690180_Lagerkartusche montiert / Dienstag, 9. Juli 2019 14:01:05

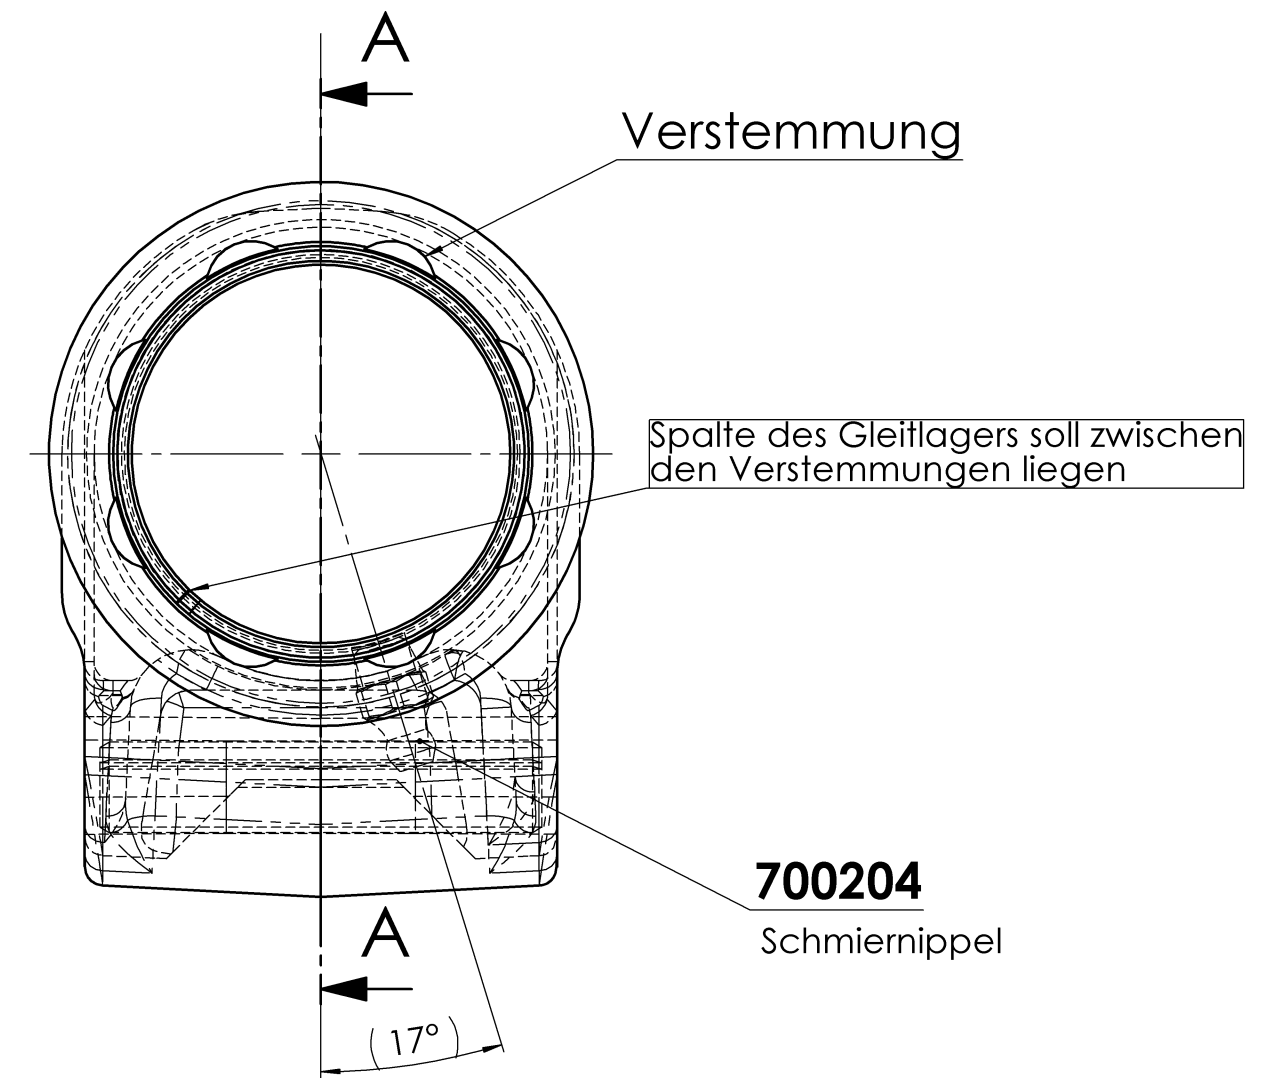
01	H	Lagerkartusche Nr. 1540138 war 690179; Spannhülse Nr. 707196 neu hinzu;										000000	frei		
00	G	Maß [70] war 70±0,5;Maß [30] und [7] neu;Maß 31+0,5 und 5+0,5 entfallen;Maß [2] war 2+0,5; Bemerkung Prüfbolzen Ø50,1 neu hinzu;													
Vers,RevS Änderungstext															
		Oberfläche nach EN ISO 1302		Zul. Abweichung nach DIN ISO 2768 M		Werkstoff		Norm		Halbzeug		Norm		Materialnr.	
						-		*		-		-		-	
Vers,RevS		Änd.-Nr.		Datum		Name		Gewicht		KG		Bearb. Name: GRUNSER		Datum: 29.03.2006	
01		H		31170		08.07.2019		GRUNSER							
00		G		15179		27.05.2008		GRUNSER				Benennung		Projekt: -	
										LAGERKARTUSCHE M10-M10 MONT					
										-					
												Materialnr.		Klass.-Nr.	
												690180		252440	
												Maßstab		1:1	
												Bl.-Nr. 1		Bl.-Anz. 1	
												Format		A2	
Urspr. -												Ers. f. MEDUSA V. 26.10.98 "E"		Ers. d. -
